窒素供給ライン及び硝酸供給ラインの設置概要

(1) 低レベル廃棄物処理建屋 窒素供給ライン設置

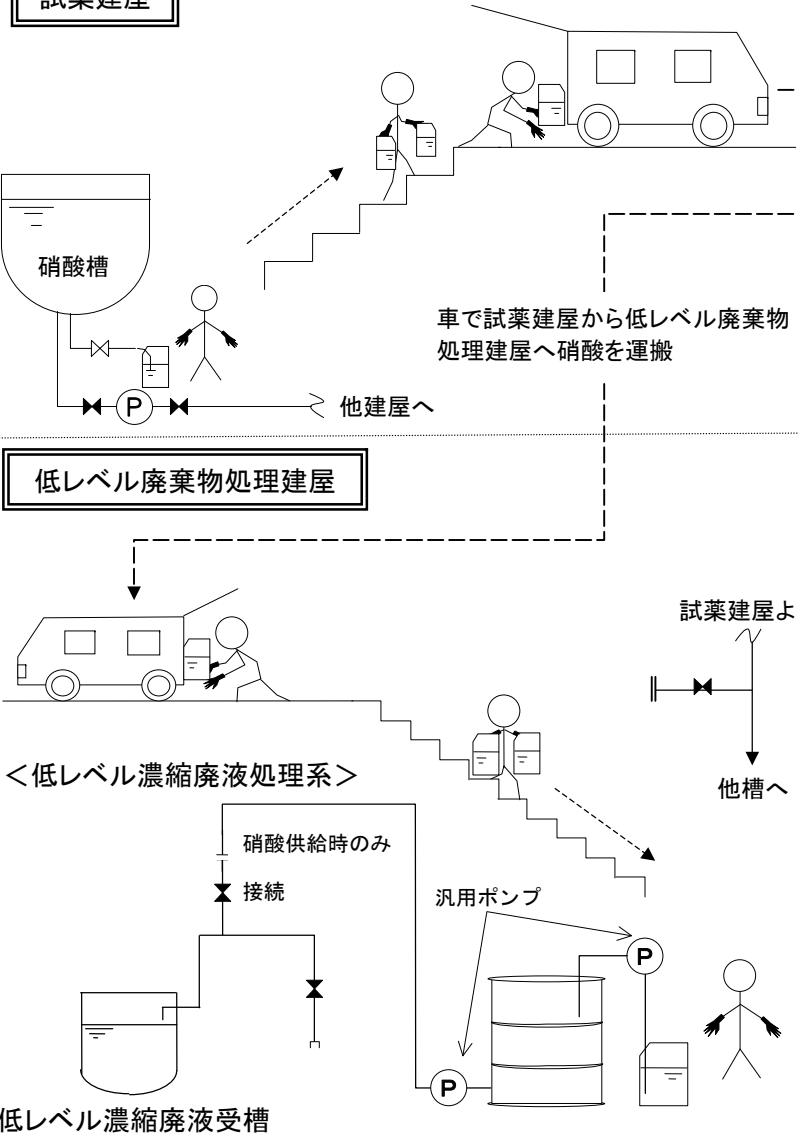
変更前	変更後	主な改造の内容
<p style="text-align: center;">< 廃溶媒処理系 ></p>	<p style="text-align: center;">< 廃溶媒処理系 ></p>	<p>廃溶媒処理系は使用済の廃溶媒を調整槽において消石灰と混合し、熱分解装置へ供給して分解する設備である。調整槽への消石灰供給配管内面の結露が消石灰を付着・堆積させることによる閉塞を防止するため、点検・清掃が必要であった。消石灰の付着・堆積の原因となる結露を防止するため消石灰供給配管内に常時窒素を送気するよう窒素供給ラインを設置する。</p>

(2) 低レベル廃棄物処理建屋 硝酸供給ライン設置

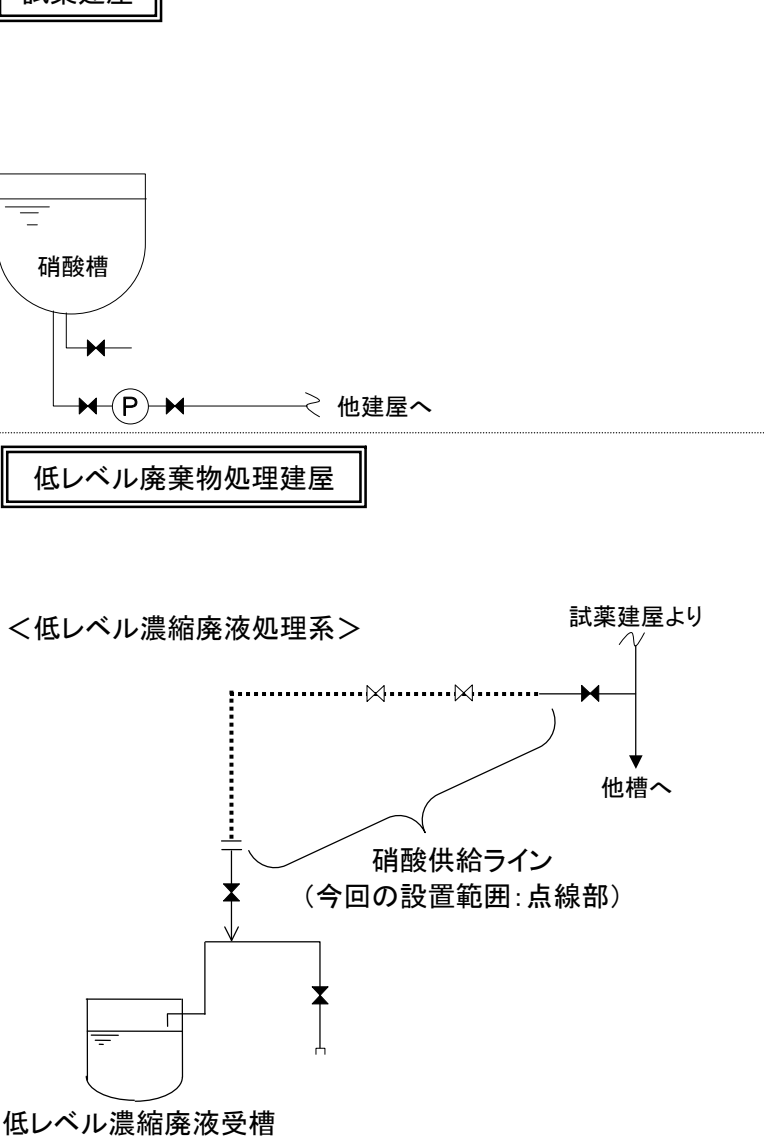
変更前	変更後	主な改造の内容
<div data-bbox="174 228 344 288" style="border: 1px solid black; padding: 2px; width: fit-content;">試薬建屋</div>  <p>車で試薬建屋から低レベル廃棄物処理建屋へ硝酸を運搬</p> <p>他建屋へ</p> <p>他建屋へ</p> <p>試薬建屋より</p> <p>他槽へ</p> <p>他槽へ</p> <p>硝酸供給時のみ</p> <p>接続</p> <p>汎用ポンプ</p> <p>低レベル濃縮廃液受槽</p> <p><低レベル濃縮廃液処理系></p>	<div data-bbox="1010 228 1180 288" style="border: 1px solid black; padding: 2px; width: fit-content;">試薬建屋</div>  <p>硝酸槽</p> <p>他建屋へ</p> <p>他建屋へ</p> <p>試薬建屋より</p> <p>他槽へ</p> <p>他槽へ</p> <p>硝酸供給ライン (今回の設置範囲: 点線部)</p> <p>低レベル濃縮廃液受槽</p>	<p>低レベル濃縮廃液処理系は、低レベル濃縮廃液を低レベル濃縮廃液受槽で硝酸により中和し、乾燥装置へ供給して粉体化する設備である。</p> <p>中和用の硝酸は、試薬建屋にて硝酸槽からポリタンクへの抜き出し、試薬建屋から低レベル廃棄物処理建屋へ運搬後、汎用ポンプを使用して低レベル濃縮廃液受槽へ供給している。</p> <p>中和用の硝酸を低レベル濃縮廃液受槽へ配管で供給できるように、硝酸供給ラインを設置する。</p>
